Commune de Corbières

Adaptation du plan d'aménagement local (PAL) suite à son approbation du 3 avril 2019

Rapport – Dossier final d'approbation

Fribourg, le 28 janvier 2025

Figure 3 : extraits - en vigueur / modification / pour approbation (source : Archam 2024, pas de mise à l'échelle)

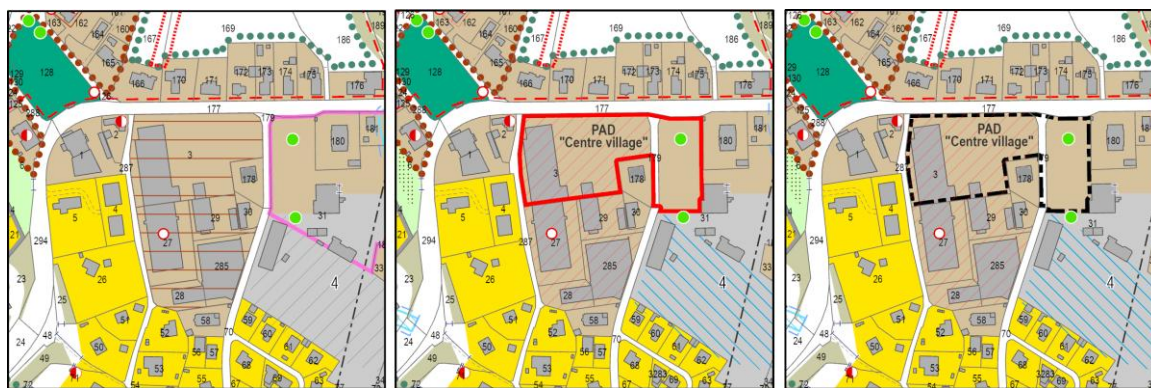
Modification n° 3 : ajout d'un périmètre de PAD obligatoire "Centre village"

Un périmètre de Plan d'aménagement de détail (PAD) obligatoire est ajouté au centre du village de Corbières, le long de la route cantonale à l'emplacement de l'ancienne tuilerie.

En effet, le secteur propose d'importants espaces libres ou sous-utilisés et dispose ainsi d'un fort potentiel de développement.

De plus, il est situé au centre de village de Corbières et bénéficie ainsi d'une bonne accessibilité. En particulier, le secteur est immédiatement adjacent à l'arrêt de bus "Corbières, village" et possède en conséquence une desserte C selon la classification cantonale, favorable à la densification.

Le périmètre est situé dans le site ISOS de Corbières et présente donc un enjeu patrimonial et d'intégration important. Selon la fiche d'inventaire ISOS la partie de site a un objectif de sauvegarde C qui correspond au maintien du caractère du site. Concrètement, un équilibre devra être trouvé entre les nouvelles constructions et les éléments rappelant le passé industriel du site.

Des objectifs relatifs au PAD ont été ajoutés dans l'art. 19 du règlement communal d'urbanisme. (cf. chapitre 2.2 Art.19)
